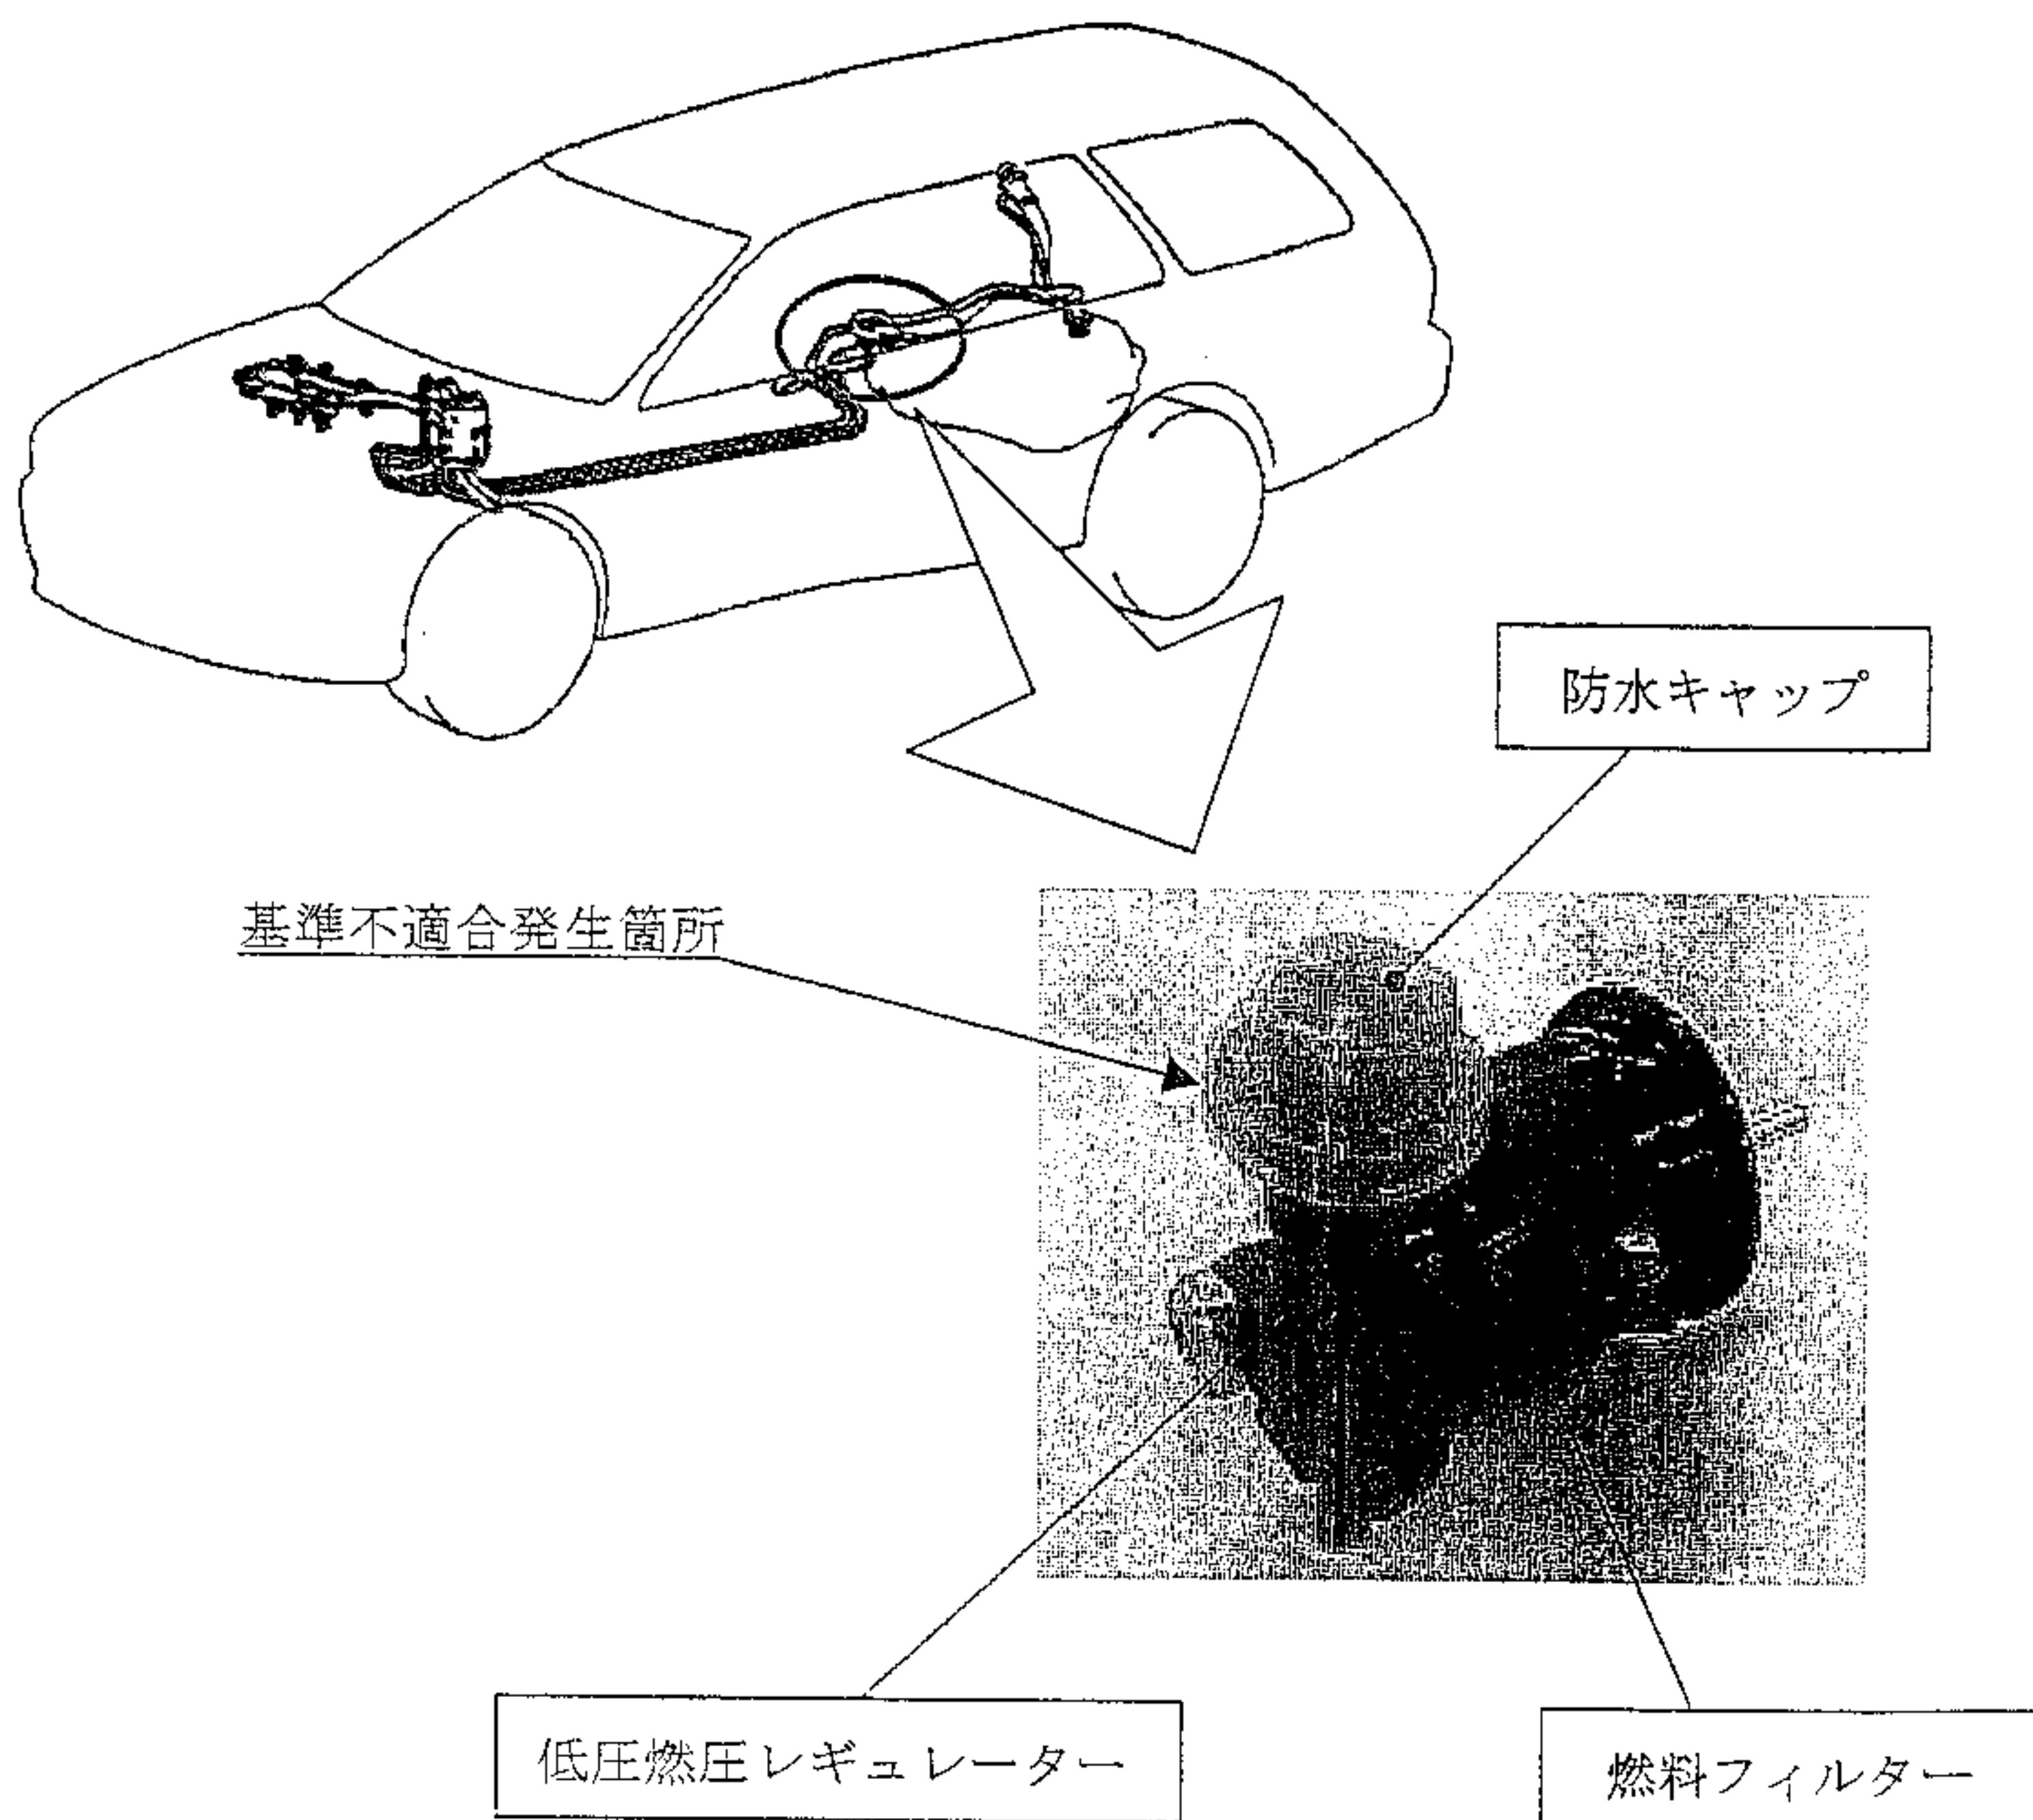
燃料フィルターに取付けられた低圧燃圧レギュレーターに防水キャップが未装着のものがあり、水が浸入することがある。そのため、レギュレーター内部に錆が発生し、最悪の場合、燃料が漏れるおそれがある。

全車両、防水キャップの有無を点検し、防水キャップ未装着のものは低圧燃圧レギュレーターおよび燃料フィルター一式を新品と交換する。

注： は交換部品を示す。
